# 改善箇所説明図(型式:YDS-WA129 通称名:WA470-8)

基準不適合箇所  
フロントアクスル  
アクスルシャフトに亀裂

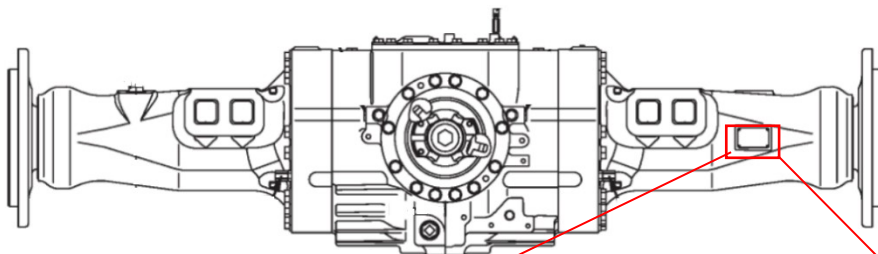
シヨベル・ローダのフロントアクスルにおいて、アクスルシャフトの鋼材製造工程の水素含有量の管理が不十分なため、アクスルシャフト内部で亀裂が生じ、最悪の場合、アクスルシャフトが折損し、前輪タイヤが脱落するおそれがある。

フロントアクスルシャフトを正規品に交換する。

識別:フロントアクスルの銘板のアクスルシリアルナンバーに刻印を追加することにより識別する。

アクスルシリアルナンバーに  
刻印"X"を追加
